Rapport de contrôle d'installations électriques à basse et à très basse tension

REF. 100/2025/91928/D01:1

DATE DU CONTRÔLE 23/01/2025 (16:36 - 16:57) AGENT VISITEUR Laurent Maes
 ADRESSE DU CONTRÔLE Rue des Béguines 175 - 1080 Molenbeek-Saint-Jean TYPE DE CONTRÔLE Visite de contrôle vente ancienne installation (8.4.2.)

Croquis de position élémentaire et descriptif sommaire des tableaux

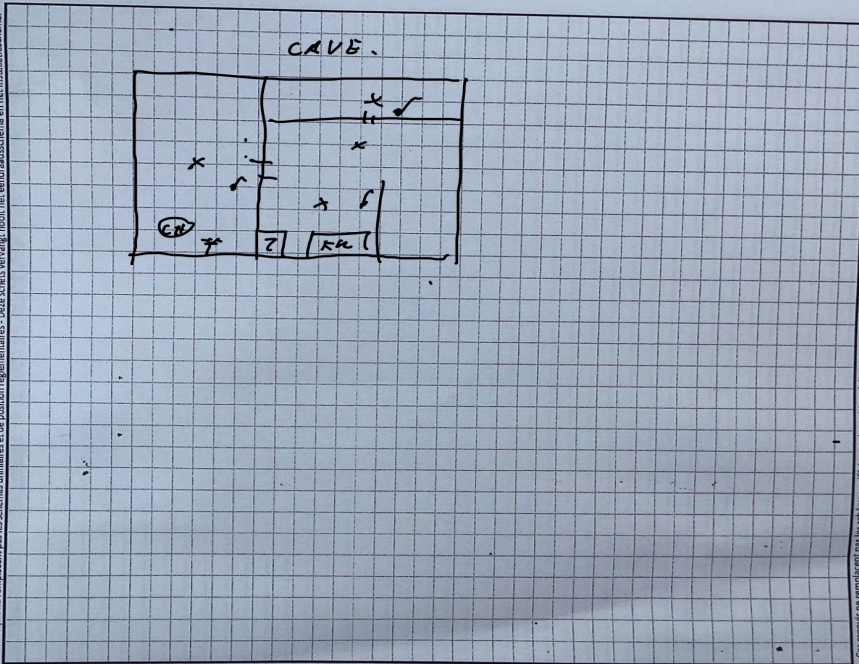
Circuits en défauts d'isolement Disj 1 gauche rang haut
 Commentaire relatifs aux tableaux Câble raccorder au dessus du compteur sans protection (protection compteur de 25 A)
